Mission régionale d'autorité environnementale  
Région Hauts-de-France

**Avis délibéré de la mission régionale  
d'autorité environnementale  
Hauts-de-France  
sur la mise en compatibilité  
du plan local d'urbanisme de Dechy  
par déclaration de projet,  
concernant la création d'un parc photovoltaïque sur la  
commune de Dechy (59)**

n°MRAe 2023-7116

Localisation du secteur concerné par la mise en compatibilité (en bleu au nord/ ouest de la commune)  
(Source : évaluation environnementale pages 12 et 14)

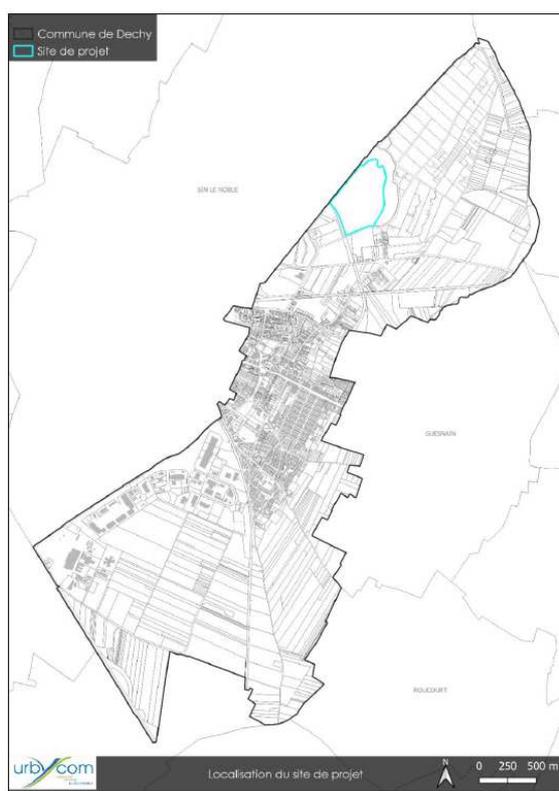
Par ailleurs, la modification des orientations d'aménagement et de programmation (OAP) n°2, n°3, n°5 retire la parcelle de projet d'une zone identifiée comme à préserver et retire également la mention « imposer un traitement des sites pollués ou potentiellement pollués (site BASIAS) » [voir document notice de mise en compatibilité du PLU].

La notice justifiant de l'intérêt général indique, page 10, qu'une installation de stockage de déchets inertes (ISDI) est prévue par la société VITSE, afin d'apporter 2 000 000 de tonnes de matériaux inertes, issus de chantiers de travaux publics, pour niveler le terrain, sur une durée de quatre ans et qu'un projet photovoltaïque serait porté par la société TSE.

*Plan prévisionnel de l'implantation (Source : notice justifiant de l'intérêt général page 13)*

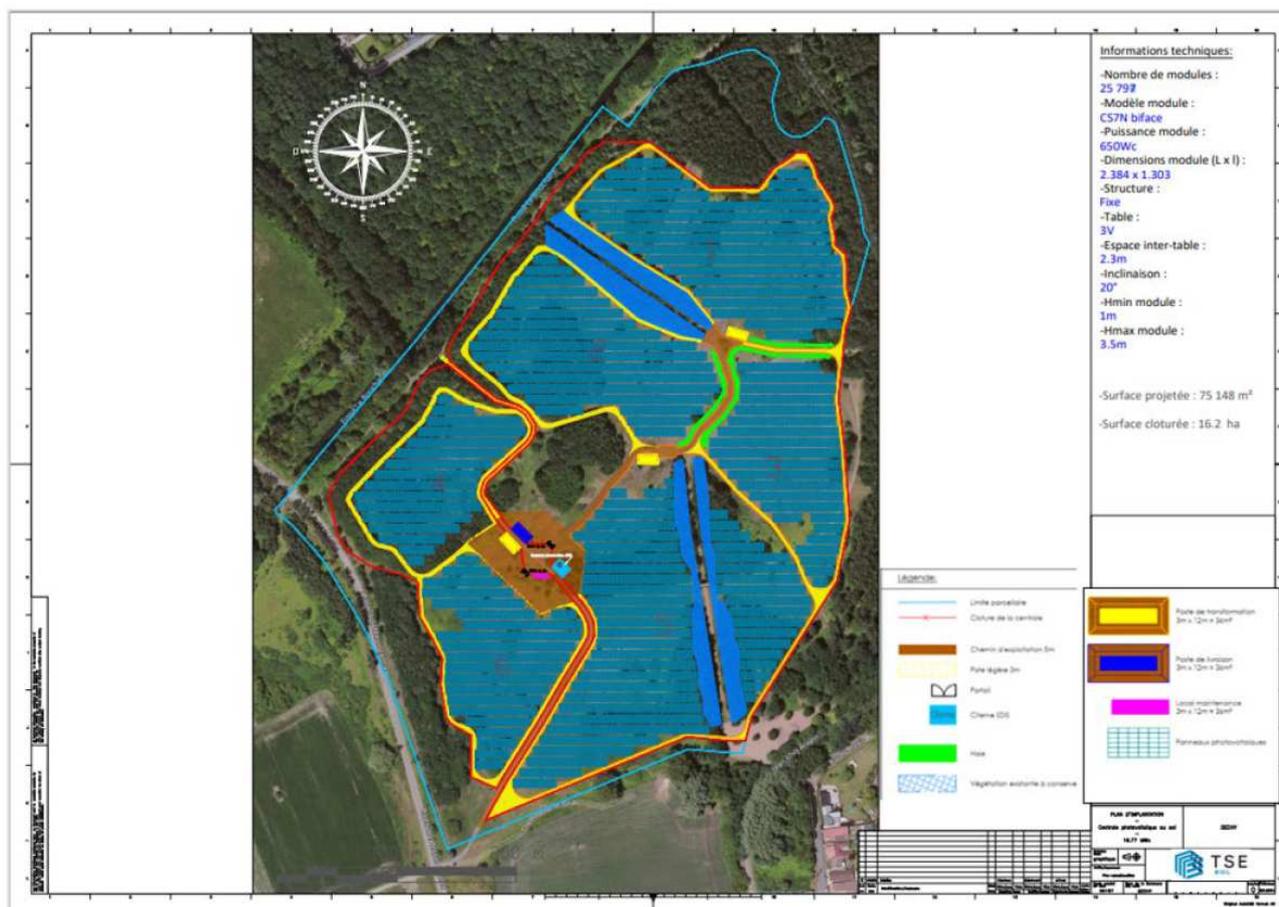
- l'implantation de 25 797 panneaux sur une surface totale de 8 hectares, avec une puissance installée de 16,77 MWc<sup>1</sup> et une hauteur comprise entre 1 mètre et 3,5 mètres ;
- une fondation des panneaux sur pieux battus (à confirmer par des études) ;
- la création de trois postes de transformation, un poste de livraison, un local de maintenance ;
- la pose d'une clôture autour d'une surface d'environ 16,2 hectares.

Le raccordement du parc photovoltaïque et le projet d'ISDI faisant partie du projet global devront être intégrés dans l'évaluation environnementale en application de l'article L.122-1 III du code de l'environnement (notion de projet)<sup>2</sup>.

*L'autorité environnementale recommande de compléter le dossier par une étude des enjeux en lien avec le tracé du raccordement du projet et le projet d'installation de stockage des déchets inertes et les mesures d'évitement, de réduction et de compensation des impacts à mettre en œuvre le cas échéant.*
